- Inhalt: 1.) Rasenmäher Typ 685 - Wärmeentwicklung
2.) Rasenmäher Typ 685 - Unregelmässiger Motorlauf
3.) Rasenmäher Typ 687/689 (MM 20 und MM 50)
-

ZÜNDAPP-WERKE GMBH
Kundendienst

2.) Rasenmäher Typ 685 - Unregelmässiger Motorlauf

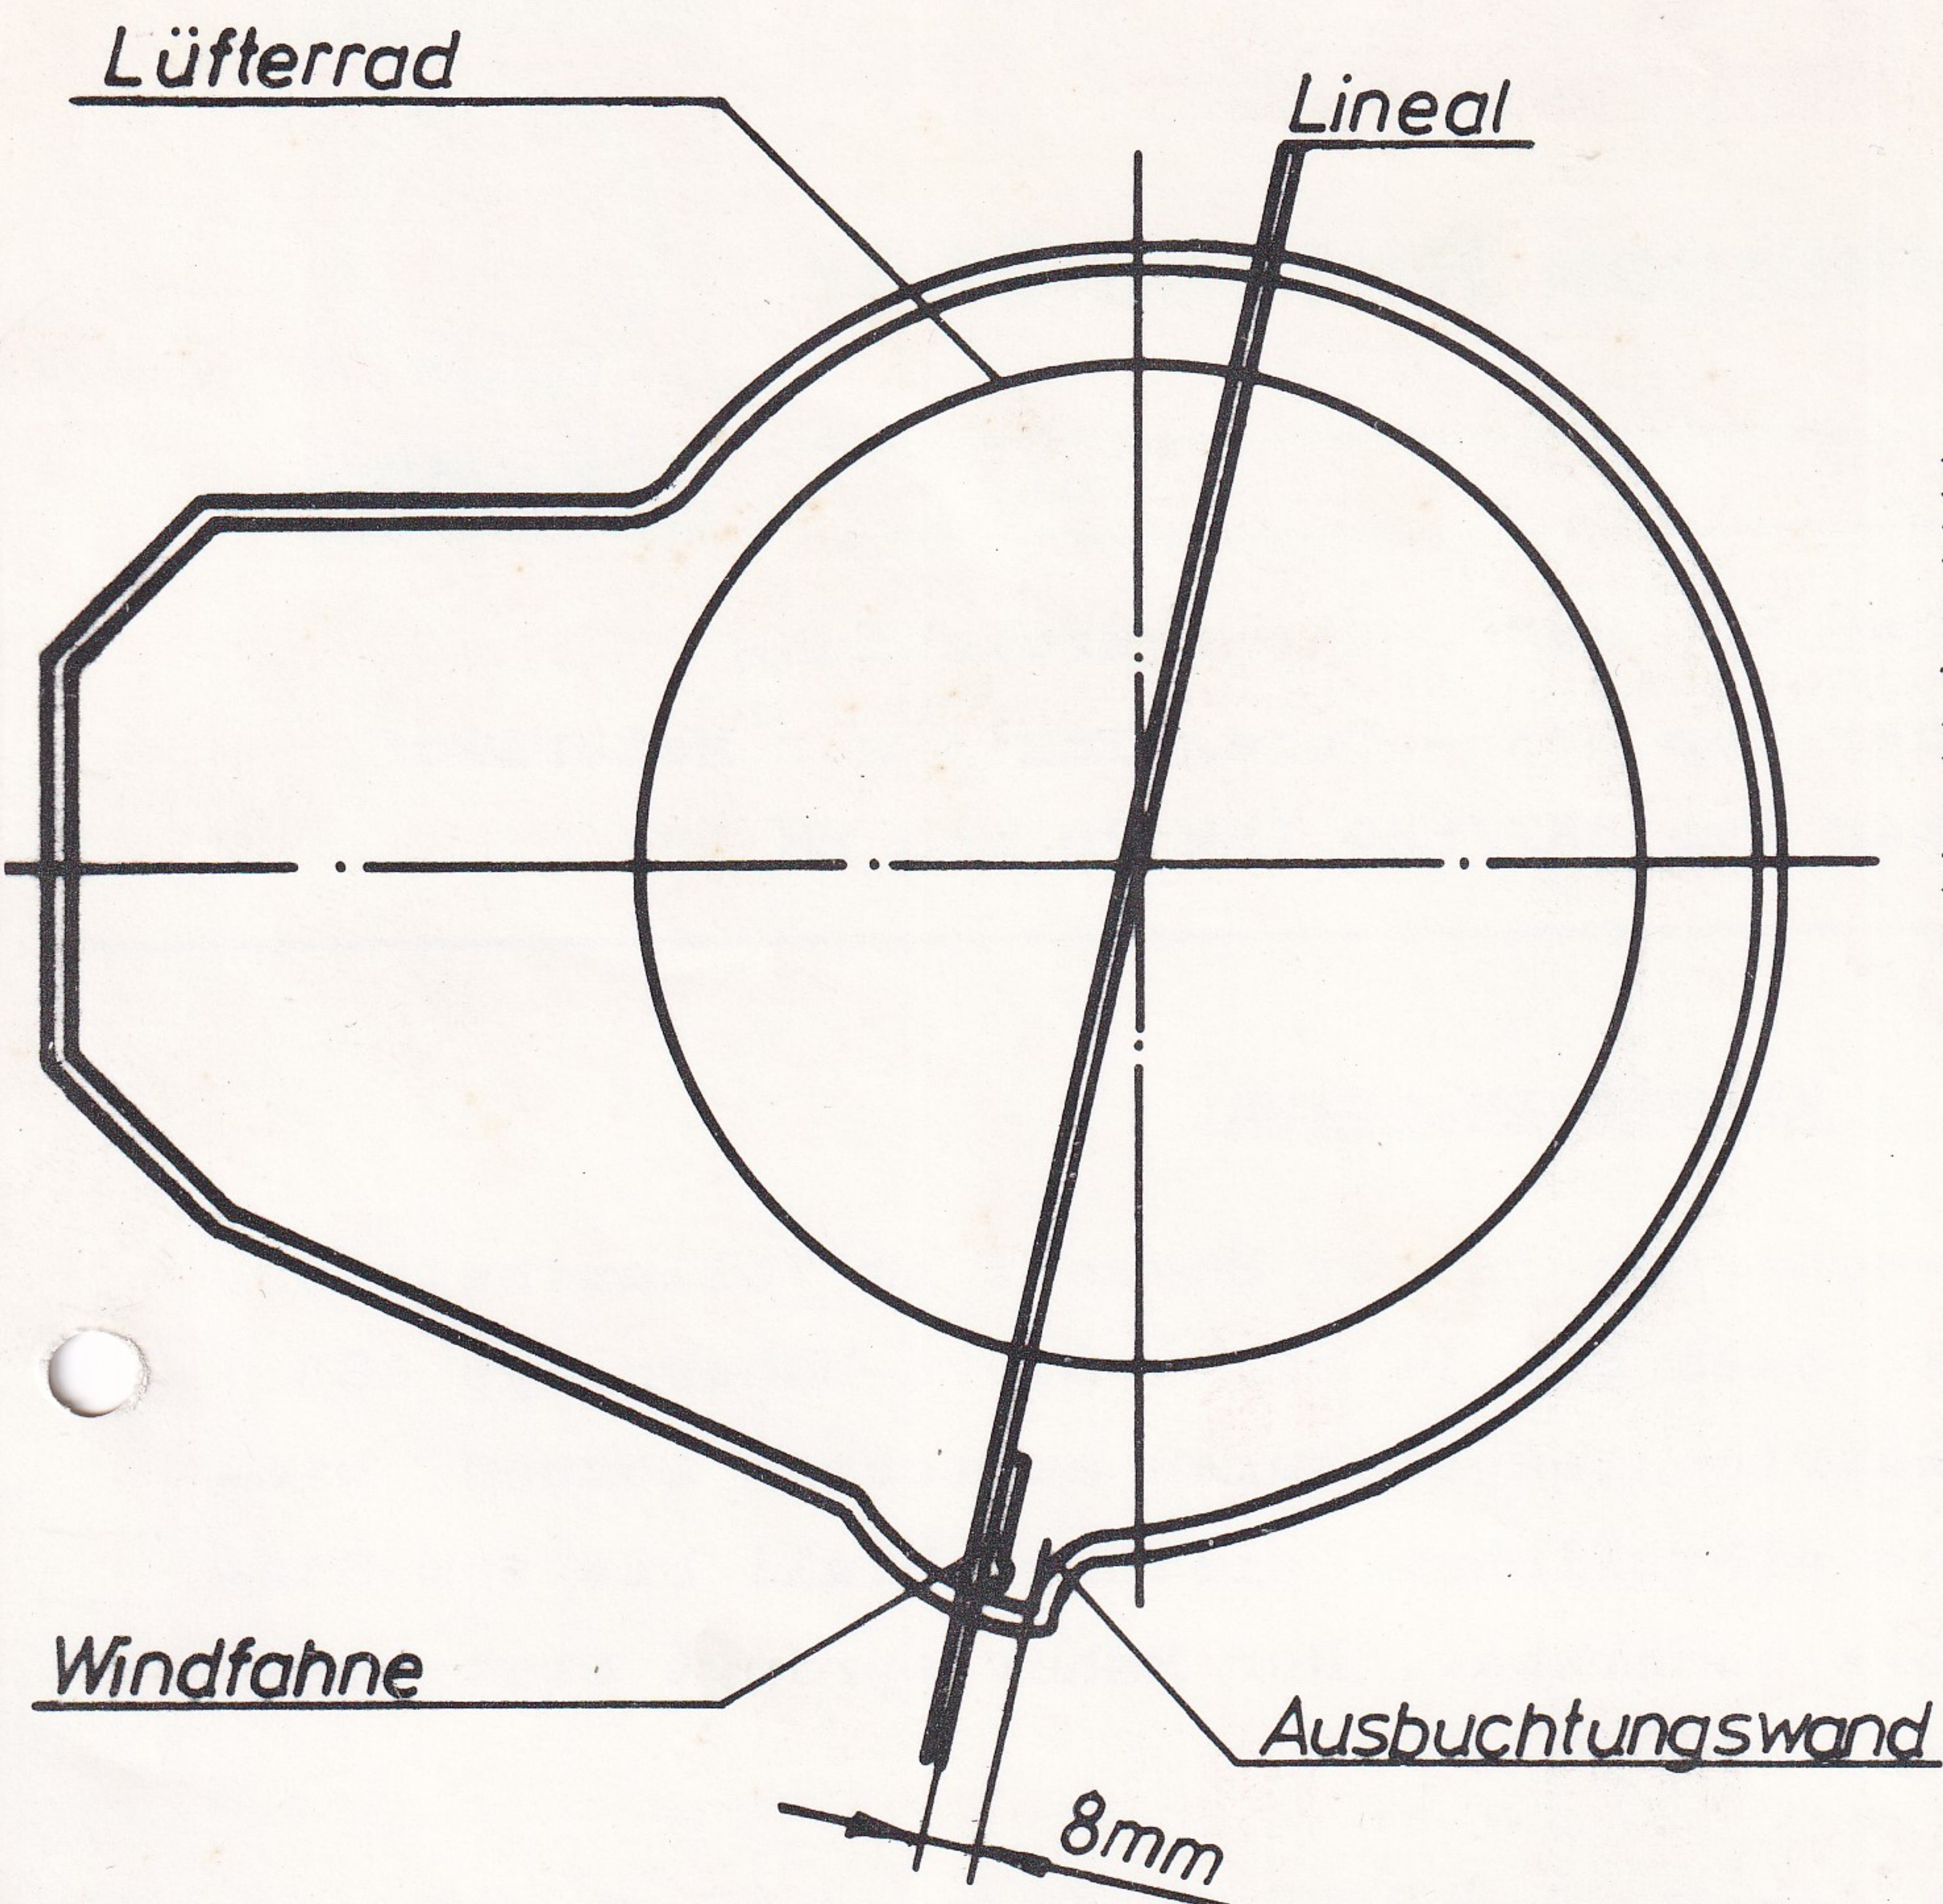
Vereinzelte treten bei Rasenmähern Typ 685 Beanstandungen auf, indem die Motordrehzahl in Intervallen wechselt. Bei solchen Erscheinungen ist die Windfahne, wie aus der Skizze ersichtlich, nachzurichten.

Lineal über Drehpunkt des Lüfterrades mit Abstand 8 mm von der Ausbuchtungswand anlegen. Windfahne zum Lineal bewegen. Die Fläche der Windfahne muss mit dem Lineal fluchten. Abweichende Stellung durch Nachbiegen der Windfahne ausgleichen!
